Beantwoording vragen raadsvoorstel Torenstraat Brandarisplein
Team Techniek
d.d. 12-09-2024

Op 12-09-2024 hebben wij onderstaande vragen ontvangen via Bert Wassink over het raadsvoorstel Torenstraat en Brandarisplein:

Figuur 1 leeftijdsopbouw riolering West-Terschelling

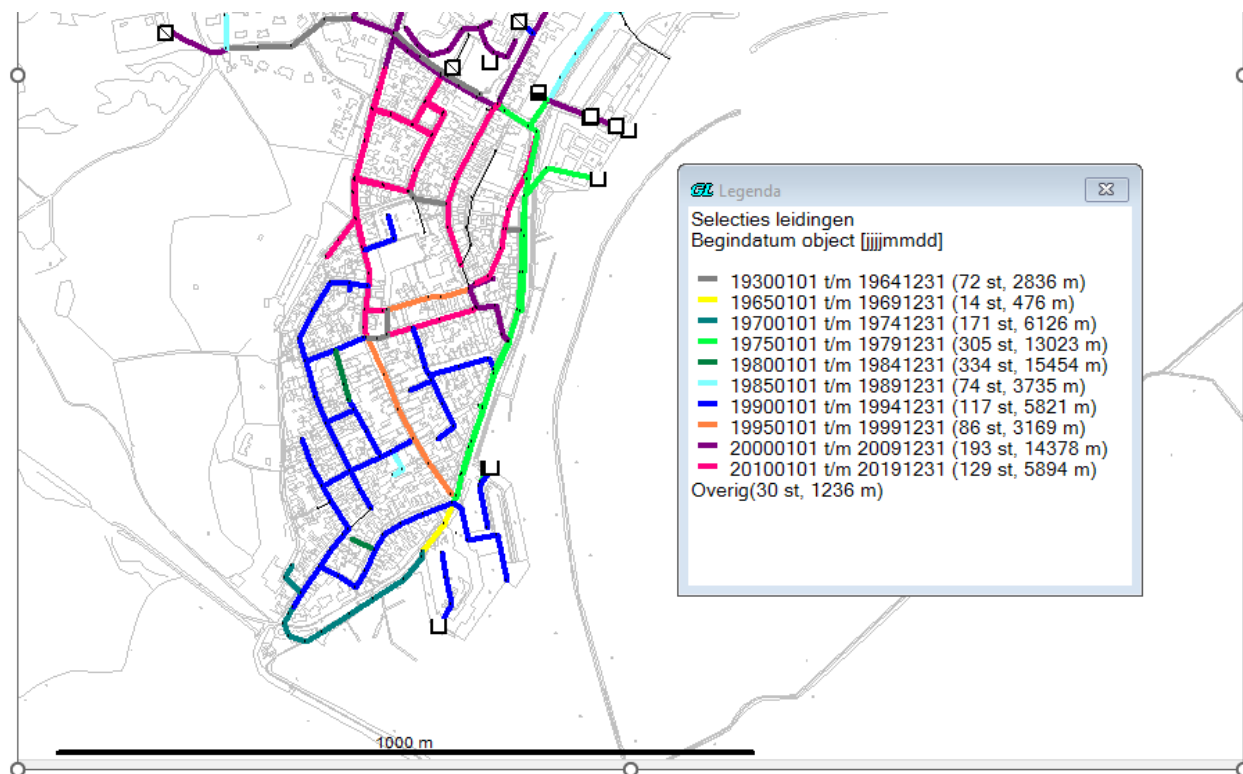
- ik las in het raadsvoorstel dat de riolering in de Torenstraat is versleten. Klopt dit wel? Deze riolering is nog geen 30 jaar oud.
- "Het afkoppelen zit inderdaad al heel wat jaren in de planning (vGRP), maar de vervanging van de riolering niet. Ik kan me niet voorstellen dat deze riolering al vervangen dient te worden."

Het riool is inderdaad nog geen 30 jaar maar wel in zodanige staat dat als er een leiding naast gelegd gaat worden het raadzaam is het riool te vervangen.

De riolering in de Torenstraat is aangelegd in 1997 en de riolering in het Brandarisplein aan de zuid- en oostkant in 1930 (zie figuur 1). De riolering ligt op de meeste plekken in deze straten op 1 - 1,5 m onder maaiveld.
